VKJA 5569

Termékinformáció – 2009. december

Daihatsu

Műszaki információ: VKJA 5569 kibővített készlet tartalom

VKJA 5569: Kibővített készlet tartalom

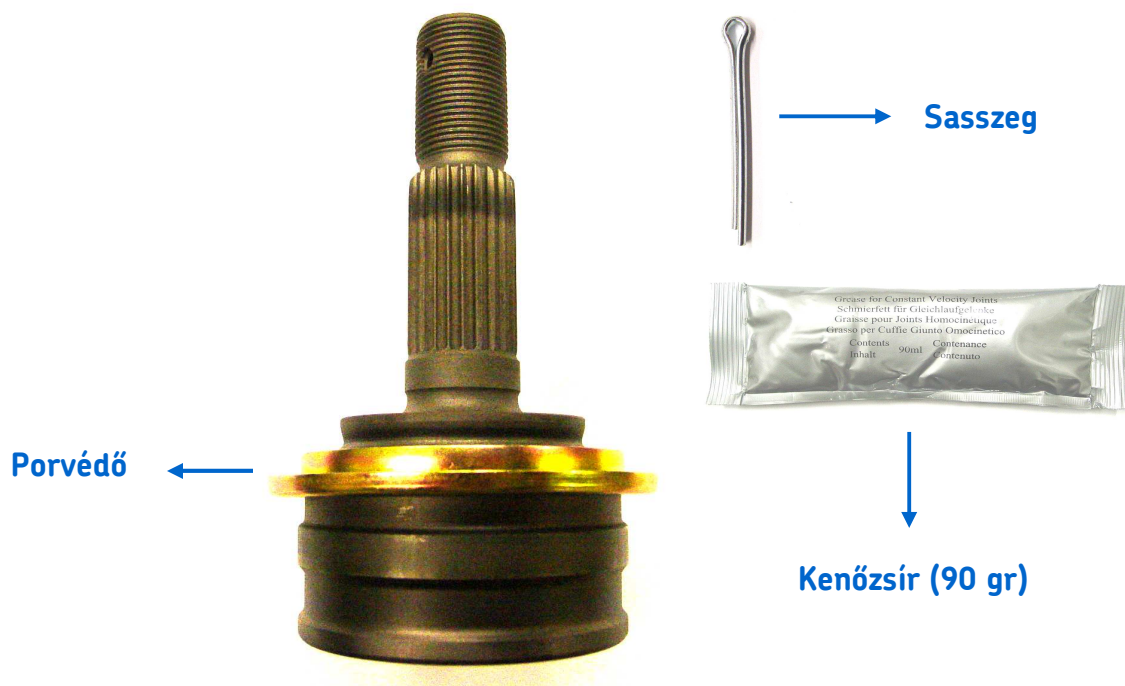
A szakszerű és teljes javítás érdekében az SKF kibővítette a készlet tartalmát a porvédővel, sasszeggel és egy zacskó kenőzsírral.

A porvédő fő feladata az, hogy megvédje a kerékcsapágyat a víztől és egyéb szennyeződésektől, biztosítva így a hosszabb élettartamát.

A porvédő már fel van szerelve a féltengelycsuklóra annak érdekében, hogy:

- csökkenjen a szervizben a javítási idő;
- megelőzzék a szervizben történő hibás felszerelését.

A féltengelycsuklót meg kell zsírozni. A zacskóban mellékelt 90 gr. kenőzsírt be kell tenni a gumiharangba, így biztosítva a gumiharang és a féltengelycsukló nagyobb élettartamát.

Az SKF készlet tartalmazza az összes alkatrészt amelyek a szakszerű javításhoz szükségesek: a gumiharangot, Seeger-gyűrűt, sasszeget, rövid és hosszú rögzítőszalagot, csavaranyát és a kenőzsíros zacskót.

A szakszerű javítás érdekében a VKJA 5569 féltengelycsukló cseréjekor ne kockáztasson, és cserélje ki az SKF készletben található összes alkatrészt!
